REALIZZAZIONE DI POZZO PER LA RICERCA DI RISORSA GEOTERMICA A BASSA ENTALPIA,  
DA IMPIEGARE PER LA CLIMATIZZAZIONE DEL "NUOVO OSPEDALE SANTA CHIARA (NSC)  
- PRESSO P.O. "CISANELLO" - VIA PARADISA 2 - PISA

ELABORATO 12 – NOTA TECNICA INTEGRATIVA

MARZO 2025

Con Nota della Regione Toscana – Settore VIA/VAS, prot. AOGRT 0081379 del 04/02/2025, è stata trasmessa la richiesta di integrazioni alla Verifica di Assoggettabilità alla V.I.A. relativa al progetto di realizzazione di un pozzo per la ricerca di risorsa geotermica a bassa entalpia da impiegare per la climatizzazione del “Nuovo Santa Chiara” c/o P.O. Cisanello, ubicato in Via Paradisa n.2, nel Comune di Pisa. Di seguito si riproducono i chiarimenti richiesti.

**Figure 5.** 3D view of the bedrock upper surface (isobaths in m a.s.l) and master faults of the basin. Elaborated by the inversion of gravity data. Coordinate system in meters.

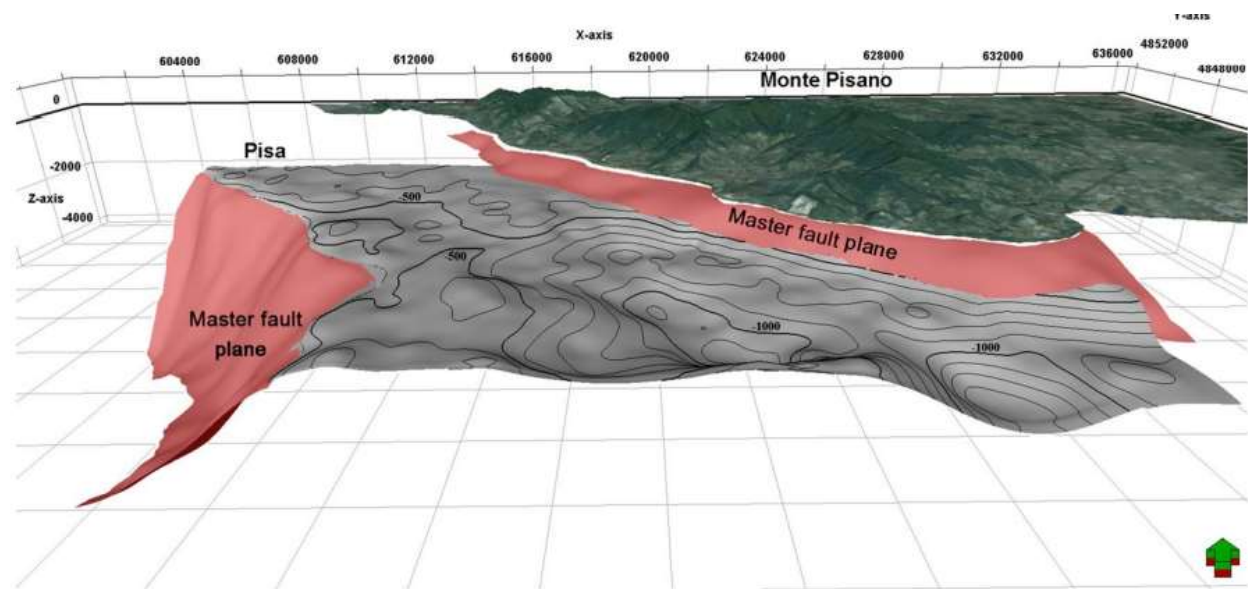
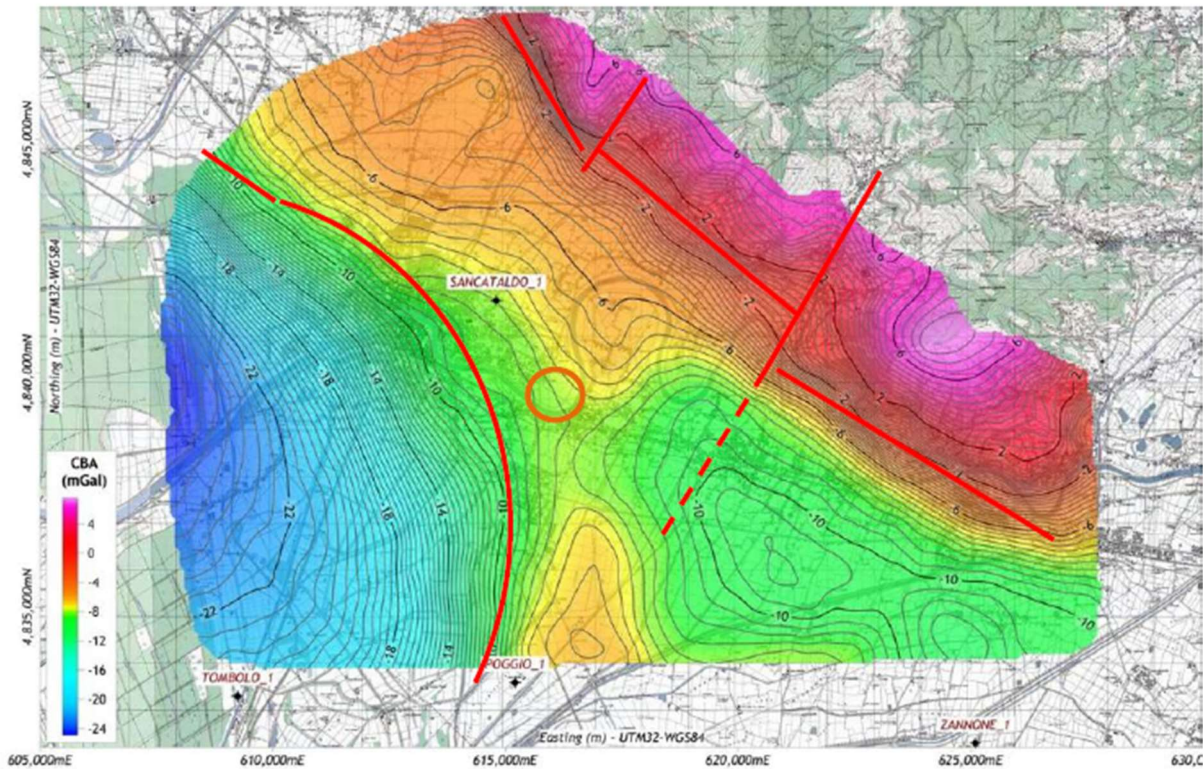
*“Per quanto riguarda il programma dei lavori, si segnala che la metodologia di prospezione geofisica utilizzata per determinare la profondità del serbatoio nel sito scelto sembra non adeguata a fornire una stima precisa e affidabile della profondità stessa. L’approccio proposto potrebbe comportare errori significativi che, in combinazione con la tipologia di macchina da perforazione prevista, potrebbero compromettere l’intero progetto e rendere inefficace l’investimento destinato alla perforazione. Si suggerisce di valutare di adottare una metodologia di prospezione più consolidata ed affidabile rispetto a quella proposta, in quanto i dati ottenuti con il metodo attuale presentano elevati margini di errore, come evidenziato dalle misurazioni fornite.”*

Il risultato ottenuto dall'indagine geofisica (ipotesi di profondità del bedrock) è risultato inoltre coerente con il modello di bedrock elaborato mediante indagine gravimetrica dall'Università di Pisa ed altri partner: " A. Sbrana, G. Pasquini, P. Marianelli, D. Bonciani and L. Torcello ". Università di Pisa, dipartimento di scienze della Terra, Ener Gea, Larderello (PI), Co.Svi. G. Radicondoli (SI).

Si precisa inoltre che la metodologia di prospezione adottata, seppur di relativa semplicità di esecuzione, si è rivelata sufficientemente affidabile per aver intercettato correttamente il bedrock nel pozzo Colignola - Eden Park ed il risultato è coerente con la profondità del substrato ipotizzata dalle indagini gravimetriche eseguite da UNIP e altri partner (vedi paragrafo 2). Non si capisce su quali basi si possa formulare l'osservazione : *“... in quanto i dati ottenuti con il metodo attuale presentano elevati margini di errore, come evidenziato dalle misurazioni fornite”*, semmai le misure fornite indicano una coerenza tra i risultati ed il quadro sinora conosciuto.

**Effetti causati dal passaggio delle onde di compressione P**

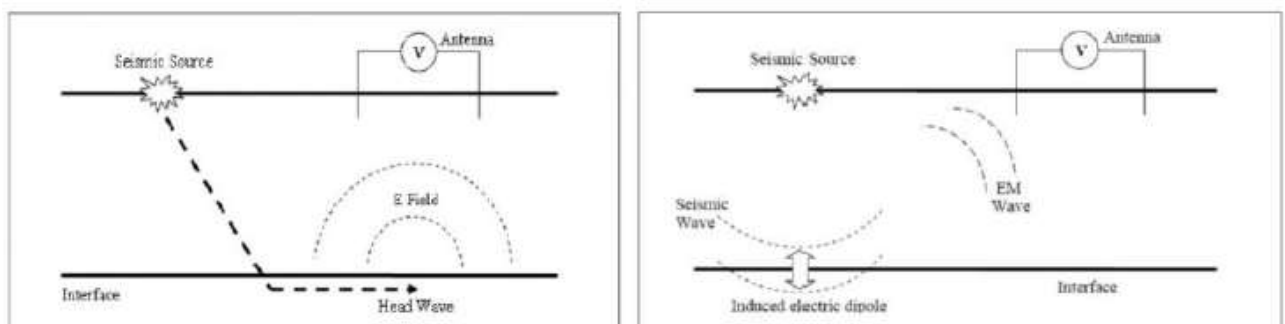
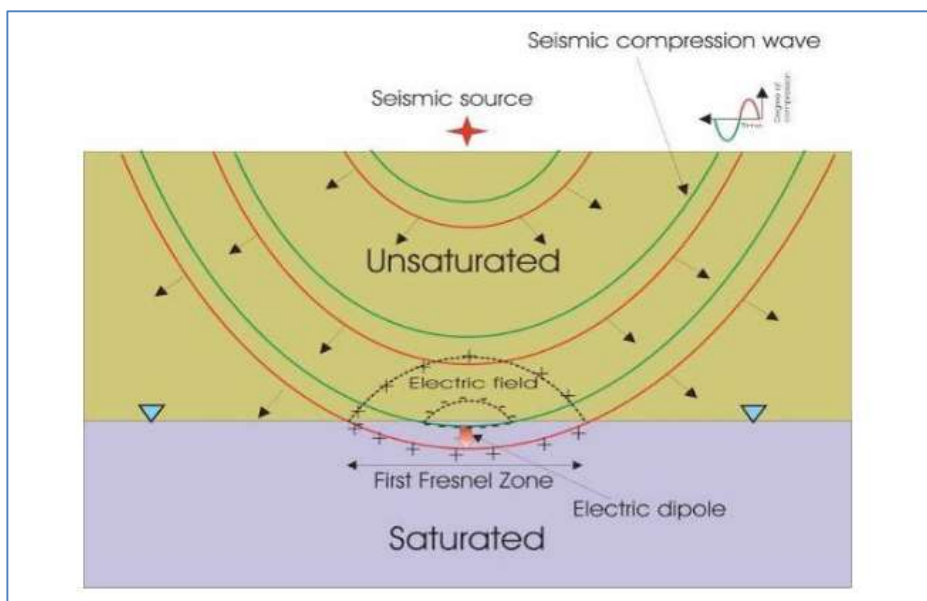
*"Sembra essere assente un programma dei lavori di ricerca di fluidi geotermici."*

Tale Programma dei lavori sarà integrato da un supplemento di indagine geofisica di tipo "sismoelettrico".

La metodologia sismo elettrica sfrutta il debole campo elettrico creato da un flusso idrico sotterraneo che può essere misurato in superficie con apparecchiature idonee. L'origine di tale campo elettrico può essere spiegata con interazioni di tipo elettrocinetico generatesi per capillarità dal passaggio del flusso idrico sotterraneo attraverso il mezzo incassante (poroso o fessurato).

Il primo effetto è causato quando l'onda sismica attraversa un'interfaccia tra due orizzonti di terreno. Quando l'onda P sferica attraversa l'interfaccia, crea una separazione di carica dipolo a causa dello squilibrio dello streaming (figura sopra).

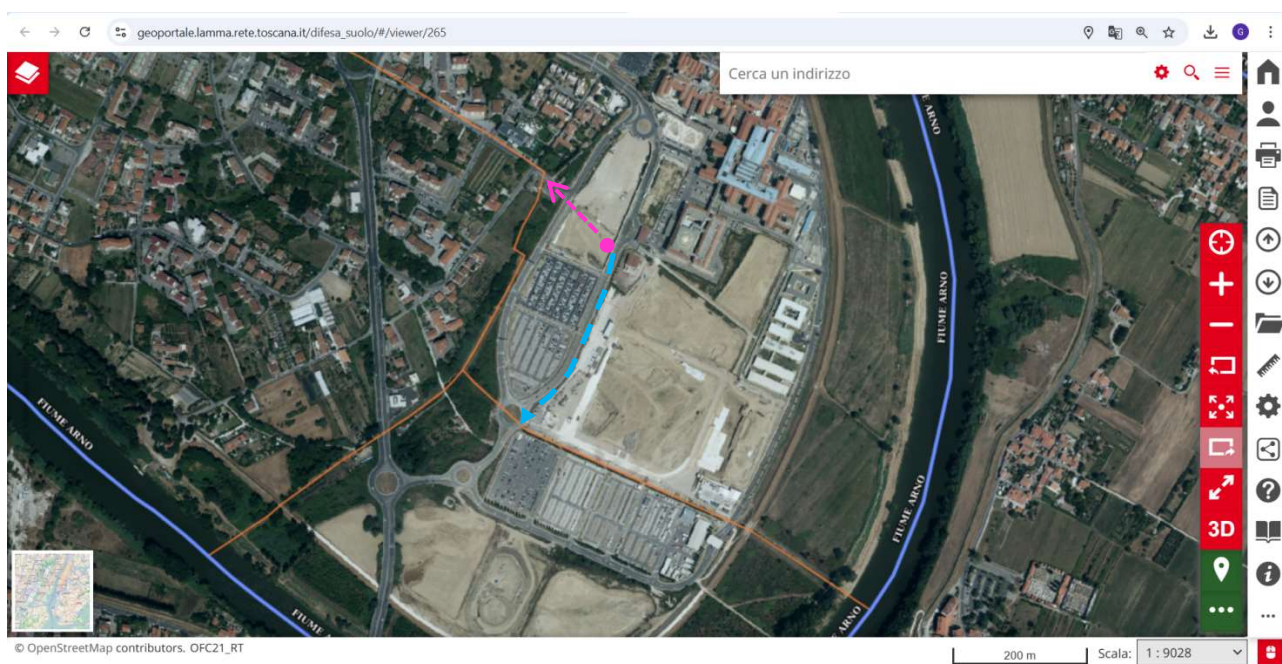
*“Non sono presenti indicazioni relative alle prove di portata, un elemento essenziale per la caratterizzazione della risorsa geotermica. Le vasche previste per la gestione di fanghi e detriti di cantiere sembrano essere sottostimate, sia per la capacità di stoccaggio dell'acqua necessaria durante le prove di portata, sia per garantire il corretto smaltimento dei fluidi generati. Questa carenza riguarda sia prove di breve durata sia, ancor più, quelle di lunga durata, indispensabili per una valutazione approfondita della risorsa. Nel documento sembrano assenti indicazioni sulle modalità di smaltimento dei fluidi derivanti da prove di portata che potrebbero raggiungere volumi superiori a 100 mc/h per più giorni consecutivi. Sia gli aspetti legati alle portate che allo smaltimento dei fluidi sono elementi che devono essere opportunamente espliciti in un contesto di questa natura.”*

In ogni caso nel paragrafo 6.3.8.4 della Relazione Tecnica (Elaborato 7), vengono descritte le modalità di gestione generali delle acque risultanti dalle prove di portata, che come indicato, si configurano come “acque di restituzione”.

Nello specifico, le acque individuate come acque di restituzione ai sensi dell'art. 52-bis del Reg. n. 46R/2008 e s.m.i., saranno scaricate in acque superficiali, previa una fase di sedimentazione/calma nelle vasche, "ripulite", utilizzate per la preparazione e lo stoccaggio dei fanghi di perforazione.

Per lo scarico delle acque superficiali è stato individuato il reticolo idrico minore superficiale, di seguito si riproduce la Figura 11 della Relazione Tecnica, in cui è stato indicato con linea celeste un possibile scarico alternativo, ovvero utilizzando la cunetta stradale di Via Selli che corre lungo la viabilità fino alla successiva rotonda, per immettersi nel corpo idrico rappresentato nel reticolo regionale in arancione, che dopo un tratto di qualche centinaia di metri si immette nel Fiume Arno.
